RN77 - SUPPRESSION DU PASSAGE A NIVEAU N° 19

Bilan de la concertation publique
15 mars au 15 avril 2018

LA VARIANTE ROUTIÈRE

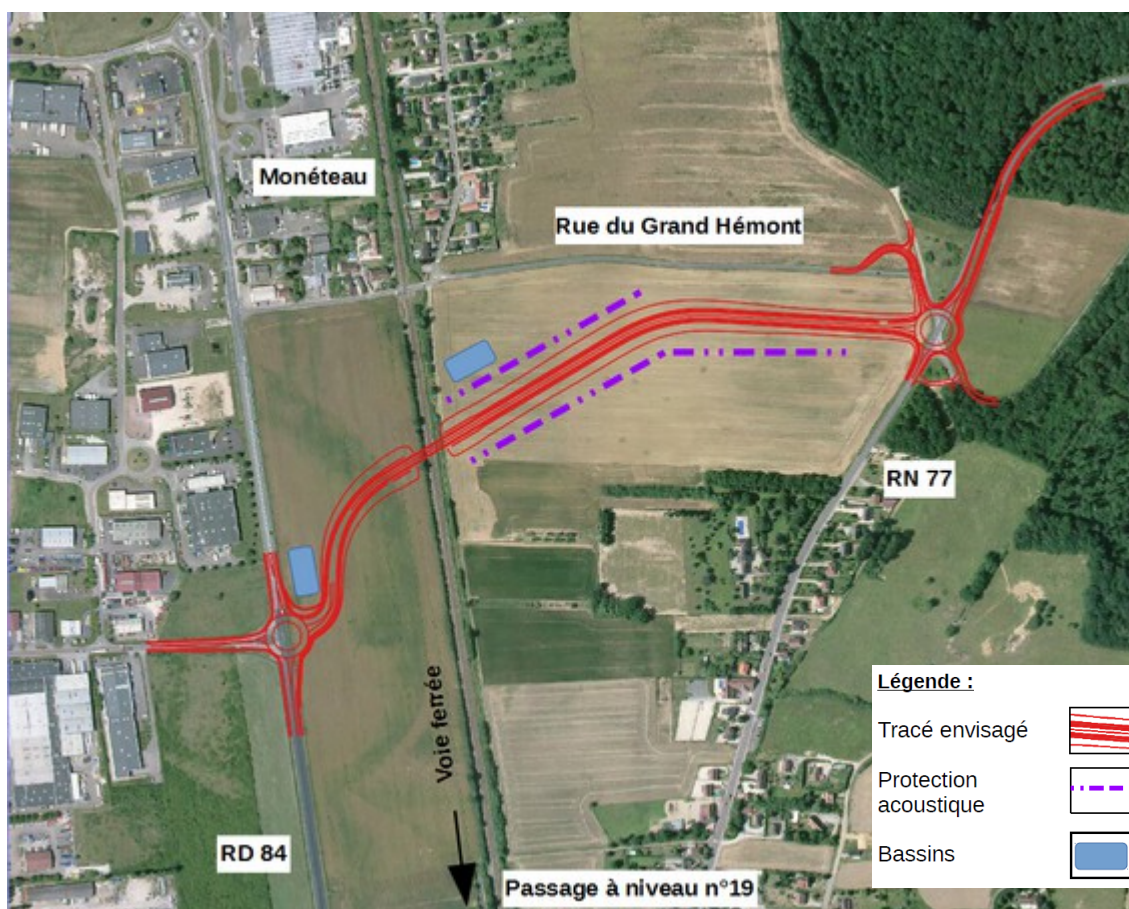
Selon les avis recueillis sur ce sujet, la variante routière est considérée comme plus acceptable, en raison de son plus grand éloignement des habitations de Jonches et de Monéteau. La variante urbaine est globalement rejetée car trop proche des habitations de Monéteau.

Concernant les variantes du tracé 5 proposées, le bilan de la concertation s'oriente vers la variante routière, offrant moins de fonctionnalités que la variante urbaine mais permet selon les participations à la concertation de réduire les nuisances du projet.

LA VARIANTE URBAINE

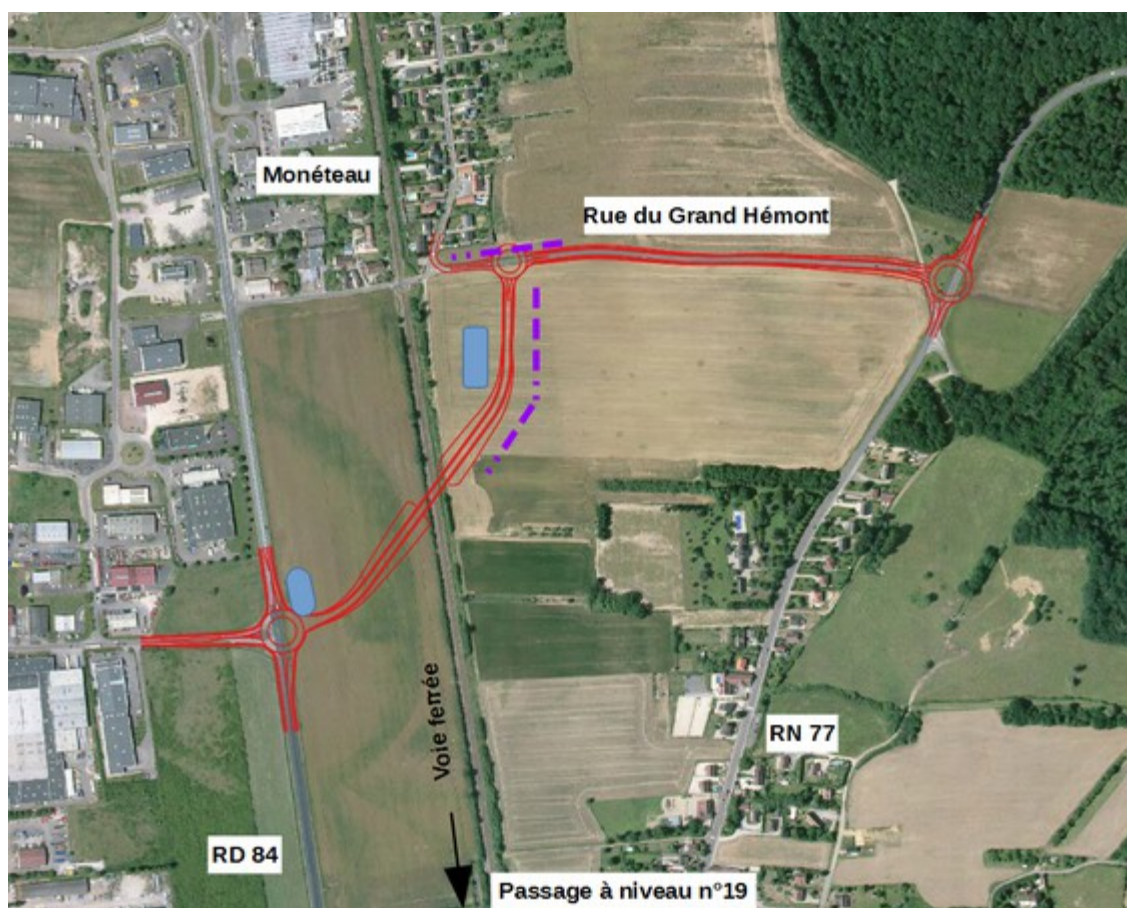
- la proximité de la variante urbaine avec les habitations de Monéteau (Quartier de l'avenue de Saint-Quentin et de la rue du Grand Hémont) ;
- le passage routier supérieur d'une hauteur de 5,80 m permettant le franchissement de la voie ferrée dont les contributeurs soulignent les impacts sur le paysage ; par ailleurs, les fortes pentes sont considérées, d'après les futurs usagers, comme accidentogènes notamment pour les poids lourds ;
